**w sprawie wyznaczenia i wykonania przejścia dla pieszych (pasy) na drodze
powiatowej nr 3832 Jaktorów – Baranów.**

OPINIA

projektu infrastruktury drogowej

Wyznaczenie przejścia dla pieszych przez ul. Skokowskiego (DP 3832W) w m. Jaktorów/Kolonia Jaktorów w rejonie skrzyżowania z ul. Jazdy Polskiej i Wysockiego.

Fotografia 1.: włączenie ul. Wysockiego (strona prawa) i Jazdy Polskiej (strona lewa).

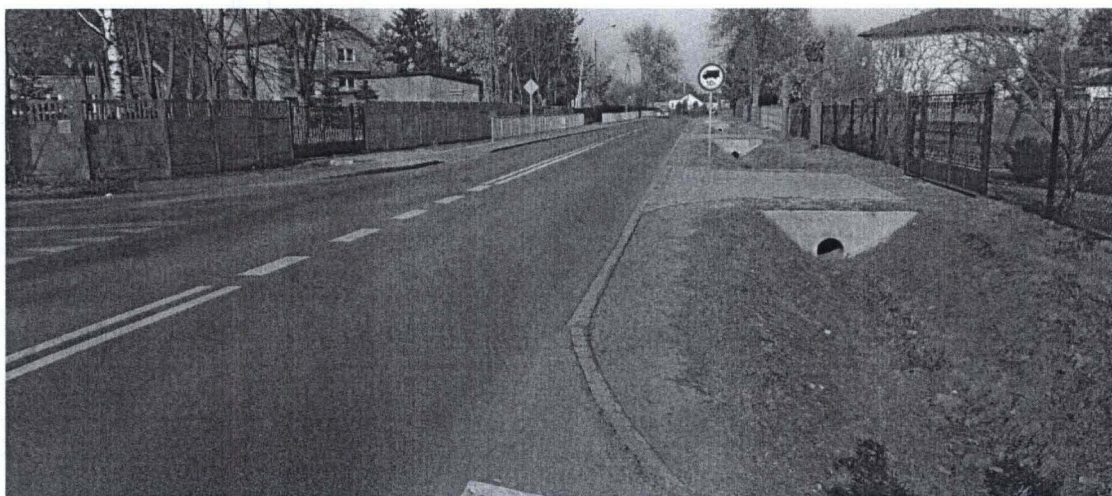
Mając na uwadze geometrię skrzyżowania oraz występujące w jego rejonie zjazdy do posesji lokalizacja przejścia dla pieszych w tych warunkach jest problematyczna. Wloty ulic podporządkowanych są względem siebie przesunięte o około 10m, a biorąc pod uwagę łuki wynikające z poprowadzenia wewnętrznej krawędzi pasa ruchu dla pojazdów skręcających w prawo na skrzyżowaniu, nie ma możliwości wyznaczenia przejścia dla pieszych pomiędzy wlotami.

Fotografia 2.: widok z wlotu ul. Jazdy Polskiej w kierunku północnym

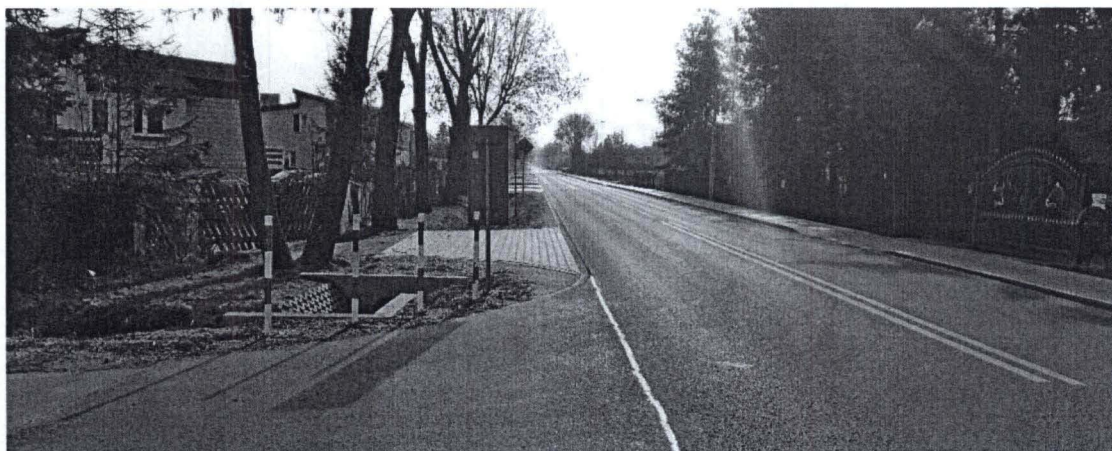
Jednocześnie zarówno w kierunku północnym za wlotem ul. Wysockiego jak i w kierunku południowym za wlotem ul. Jazdy Polskiej występują zjazdy indywidualne do posesji, które uniemożliwiają wyznaczenie przejścia dla pieszych w rejonie skrzyżowania.
